Pratica SD n. 13145/2023  
Ferrara 20/04/2023

**Oggetto:** [ID: 8814] Procedura di Valutazione di Impatto Ambientale ai sensi dell'art.23 del D.Lgs.152/2006 relativa al progetto di realizzazione impianto fotovoltaico a terra su terreno agricolo di potenza di picco pari a 69,1 MWp e potenza nominale pari a 60 MW ubicato in località Corte Serraglia nel comune di Codigoro (FE). Progetto PNIEC.

## **OSSERVAZIONI**

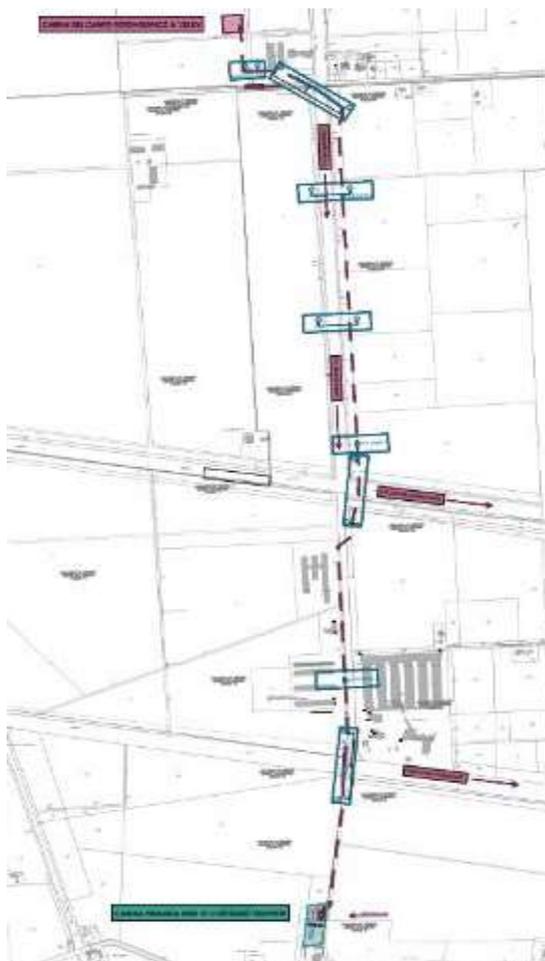
Riguardo all'**impatto acustico**, la figura seguente evidenzia i ricettori potenzialmente coinvolti dagli impatti prodotti dall'impianto; i ricettori R1, R3 ed R4 appartengono alla Classe III, mentre il ricettore R2 alla classe IV, secondo la classificazione acustica approvata dal comune di Codigoro.

Per la caratterizzazione acustica della zona sono state effettuate delle misure di durata pari a 20 minuti in prossimità dei ricettori R1 ed R2, che hanno restituito un livello acustico rispettivamente di 37.0 e 38.5 dBA.

E' stato valutato l'impatto degli inverter e dei trasformatori presenti all'interno del campo fotovoltaico. Per quanto riguarda le caratteristiche di rumorosità delle sorgenti sonore, è stato fatto riferimento alle relative schede tecniche (potenza sonora pari a 71 dBA per i trasformatori a pari a 80 dBA per gli inverter).

Tutte le sorgenti sono state modellizzate come puntiformi, in quanto si dichiara che la distanza fra sorgente e ricevitore sarà pari ad almeno 2 volte le dimensioni massime della sorgente stessa.

Le sorgenti sonore sono state considerate come se fossero ubicate in esterno, pertanto senza nessun effetto di mitigazione da parte delle pareti delle cabine.

Le previsioni sono state svolte nel periodo diurno, dichiarato quello di funzionamento dell'impianto.

A partire dalla potenza acustica di tutte le sorgenti del campo fotovoltaico, è stato calcolato il livello acustico ai ricettori considerando solo l'attenuazione per divergenza geometrica.

Le previsioni risultano inferiori o prossime ai 40 dBA (il ricettore più impattato è R4, con una previsione di 40.2 dBA). Anche considerando il fondo ambientale, i livelli previsti sono ampiamente inferiori ai limiti di immissione assoluti della classificazione acustica (60 dBA per R1, R3 ed R4 e 65 dBA per R2); tali livelli risultano inoltre inferiori a 50 dBA, soglia sotto la quale non è prevista la verifica del limite di immissione differenziale.

Nel caso tuttavia dovessero emergere dei disagi, il proponente dovrà tempestivamente intervenire con opportune misure di mitigazione e/o effettuare specifiche indagini al fine di valutare il rispetto dei valori limite (sia assoluto che differenziale) ai ricettori.
